**CERTIFICADO DE VIABILIDADE DE VIZINHANÇA**

1/2023

**Retifica o Certificado de Viabilidade de Vizinhança nº 01/2022 (92299584)**  
**Empreendimento: Túnel Rodoviário e Boulevard na Avenida Central de Taguatinga**

Figura 2.: Bolsões e faixas mais amplas de estacionamento dentro da AID.

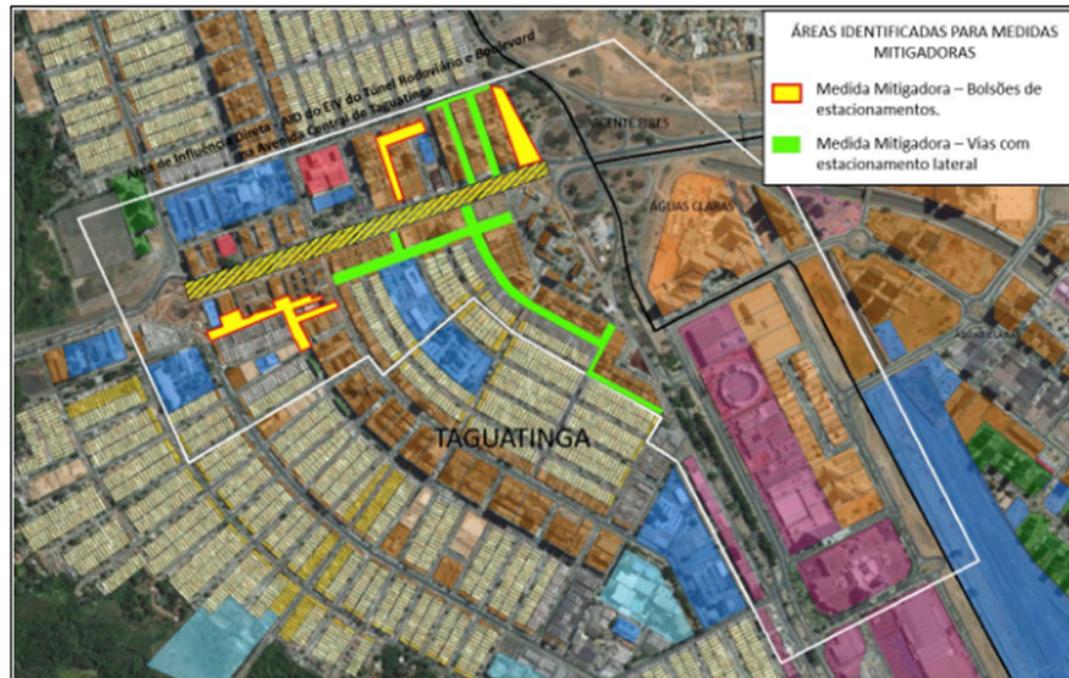
<p>Caso se mantenha alguma vaga adjacente ao canteiro central, deve haver o afastamento devido, que permita a descida segura do veículo e a pavimentação de faixa adequada à caminhada dentro do canteiro. (ver Figura 2)</p>
4	<p><b>Requalificação urbanística na AID:</b> as intervenções que envolvem projeto, seguindo o devido rito processual, <u>devem ser precedidas de diretrizes dos órgãos afetos</u>. A área de intervenção objeto das medidas 4.2 e 4.3 estão identificadas na Figura 7.</p> <p><b>4.2. Requalificação das rotas de acesso à área de intervenção.</b> Recomenda-se a expansão do padrão de arborização do Boulevard para as calçadas adjacentes que dão acesso à área de intervenção, no intuito de proporcionar trajetos sombreados e melhor integrados à proposta projetual, e, por consequência, mais agradáveis para os usuários.</p> <p><b>4.4 Requalificação urbana para adequação de estacionamentos implantados</b> A área de intervenção das medidas está identificada na Figura 3.</p>

Figura 3: Indicação de áreas para regularização de estacionamentos implantados sem SIV, objeto da medida mitigadora 4.4.  
Fonte: EIV Vol. 2, Parte 2/2, pág. 169. (86856777)

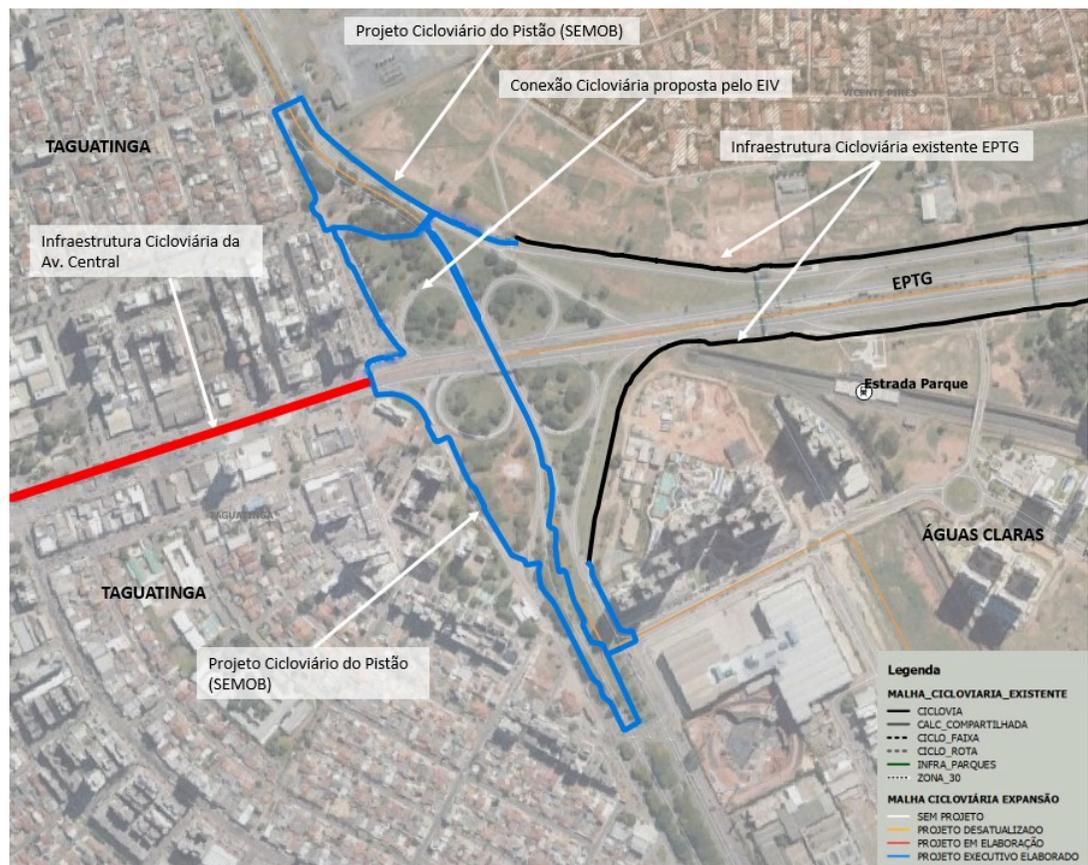
4.4 Requalificação urbana para adequação de estacionamentos implantados. Elaboração de projeto e execução de projeto de requalificação urbana segundo as Diretrizes para Intervenção Viária - SEDUH/SEGESP/COGEST/DIOEST (86180732) e demais legislações de trânsito, nos locais indicados no EIV.	12 meses	SODF	12 meses	SODF/Detran	12 meses
5	<b>Requalificação de espaços culturais e de convivência na AID</b>	5.1. Requalificação da Praça do Relógio. Execução de obras do projeto de requalificação da praça em desenvolvimento pela COPROJ/SEDUH.	24 meses	SEDUH	6 meses	SEDUH/Detran (se tiver sinalização de trânsito, como estacionamento ou ciclovia)	12 meses

Figura 5: Ajuste de projeto para criação de passeio compartilhado que permitirá a interligação de ciclovias previstas na Comercial Sul e Av. Boulevard.  
 Fonte: EIV, Vol. 2, Parte 2/2, pág. 171. (86856777)

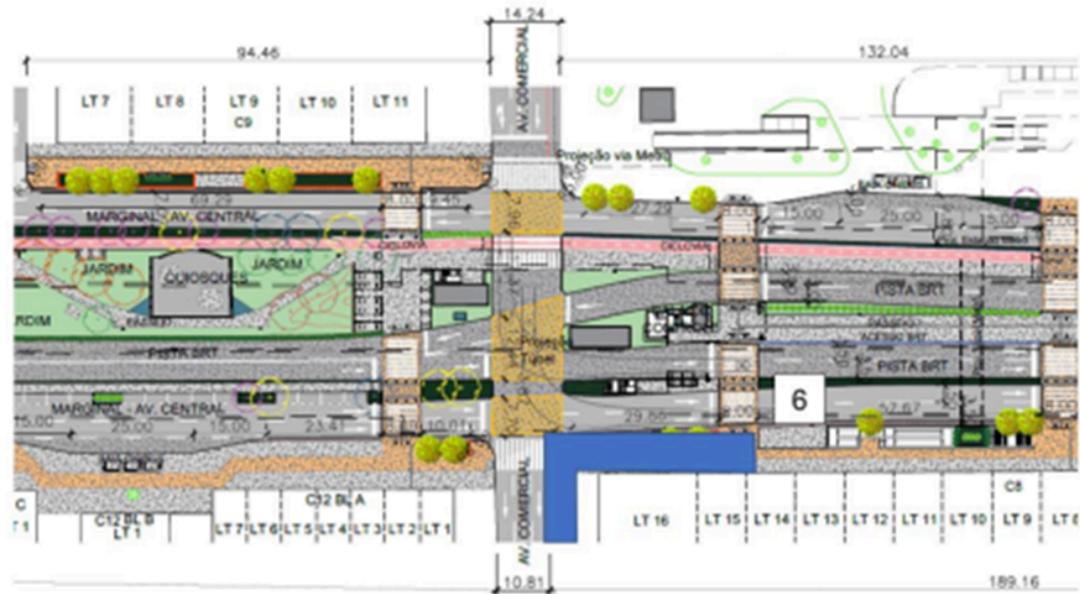
6	<b>Plano de circulação incluindo os vários modais para a AID</b>	Elaboração e execução de projeto para integração da ciclovia indicada no Boulevard com o sistema cicloviário já existente, conforme indicado no Parecer Técnico nº 55/2022 CPA/EIV (96798236).					2 meses

Figura 7: Esquema ilustrativo com indicação das medidas 4 e 5.

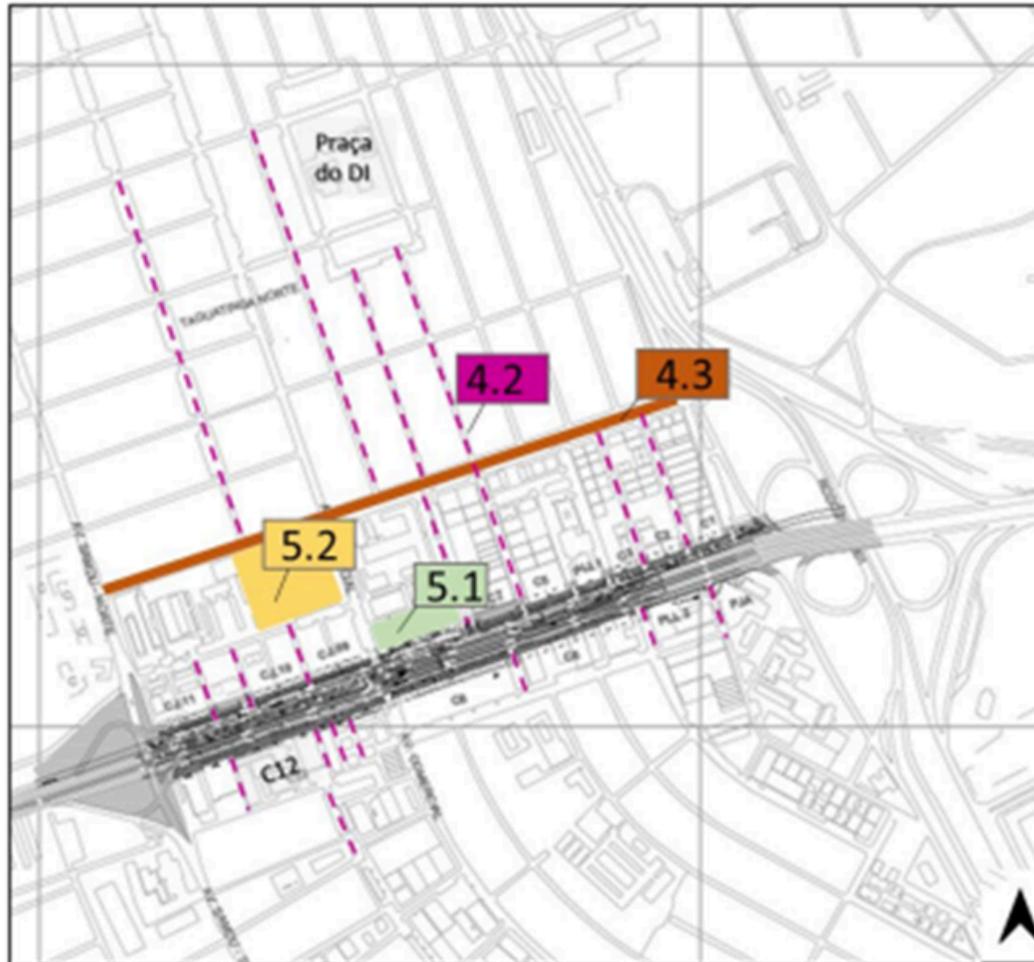
5.2. Requalificação do Complexo Cultural, que abriga a Escola Taguatinguense de Letras, o Teatro da Praça e a Biblioteca de Braille. Elaboração e execução do projeto de requalificação da edificação.	24 meses	SEDUH	6 meses	SEDUH	24 meses

5	<p>As intervenções que envolvem projeto, seguindo o devido rito processual, <u>devem ser precedidas de diretrizes dos órgãos afetos</u>. A área de intervenção objeto das medidas 5.1 e 5.2 estão identificadas na Figura 7.</p>
6	<p><b>Plano de circulação incluindo os vários modais para a AID:</b> as intervenções que envolvem projeto, seguindo o devido rito processual, <u>devem ser precedidas de diretrizes dos órgãos afetos</u>.</p> <p><b>6.1 . Integração da ciclovía projetada.</b> Elaboração e execução de projeto para integração da ciclovía indicada no Boulevard com o sistema cicloviário já existente, conforme indicado no trecho do Projeto Cicloviário do Pistão (SEMOB), ilustrado em azul, na Figura 4 acima. O trecho do projeto em tela deverá seguir o rito de aprovação e ter o projeto de sinalização cicloviária aprovado nos respectivos órgãos de trânsito, conforme circunscrição inserida. A iluminação pública deverá ser complementada nos trechos onde a ciclovía não acompanha o sistema viário existente. Deve-se, ainda, prever os ajustes para as interligações das ciclovias previstas nas Av. Samdu e Av. Comercial Sul com a Av. Boulevard, como indicado EIV. (ver Figuras 4, 5 e 6)</p> <p>O projeto de requalificação do Binário Av. SAMDU Norte x Av. Comercial Norte apresentado no MDE 146/2017 propõe uma ciclovía margeando os Quarteirões Leste da Av. Comercial. Na chegada à Av. Central, essa ciclovía poderá ser integrada à proposta de requalificação da Praça do Relógio (medida mitigadora 5.1), permitindo a passagem do fluxo cicloviário até o canteiro central da Av. Boulevard. Destaca-se que, como o MDE 146/2017 não detalha como será essa chegada ao Setor Central, deve ser compatibilizado esse projeto como medida mitigadora.</p> <p><b>6.2 Elaboração de novo estudo de tráfego para a Av. Central, no Boulevard, para ajustes operacionais no período após a implantação.</b> Como o projeto do BRT Oeste ainda estará em implantação, deve ser elaborado um estudo de avaliação de desempenho do trânsito, 2 anos após a implantação do empreendimento da Av. Boulevard, de forma a proceder os ajustes operacionais necessários nas programações semaforizadas inicialmente estabelecidas com o funcionamento do BRT e dos demais modais de transporte previstos. Verificar a necessidade de possíveis ajustes de circulação ou de geometria viária que colaborem com a segurança e fluidez do trânsito, observando por exemplo, a necessidade de implantação de retorno no extremo oeste, após o Boulevard da Av. Central, próximo à Av. Samdu.</p>
